改善箇所説明図

改善の内容

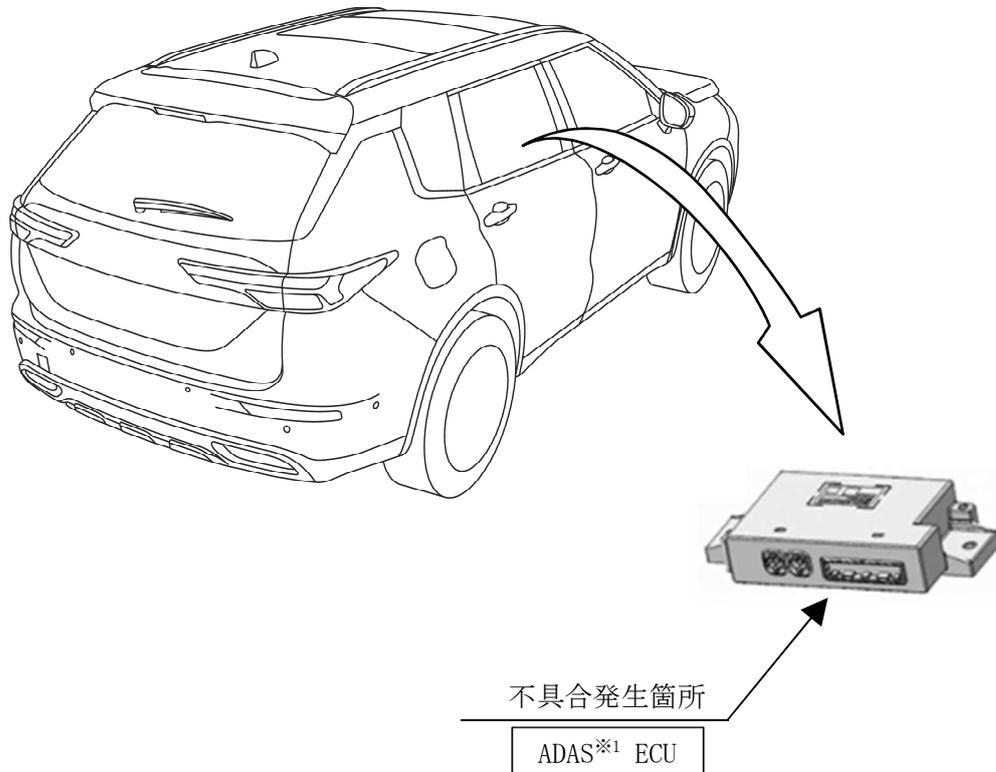
踏み間違い衝突防止アシストにおいて、低速加速抑制機能が終了すると、即座に制御が解除されるプログラムとなっているため、低速加速抑制機能の作動が終了したタイミングで、アクセルペダルの踏み込み量が多いと加速力変化が大きくなることがある。そのため、運転者の操作感覚との差から危険を感じることもある。

注：図中の 内は、プログラムを書き替える部品を示す。

全車両、加速変化が緩やかになるようADAS※1 ECUの制御プログラムを対策仕様に書き替える。

識別：運転者席側ドアチェッカーのヒンジにあるピン下側の頭部に、白または黄色ペイントを塗布する。
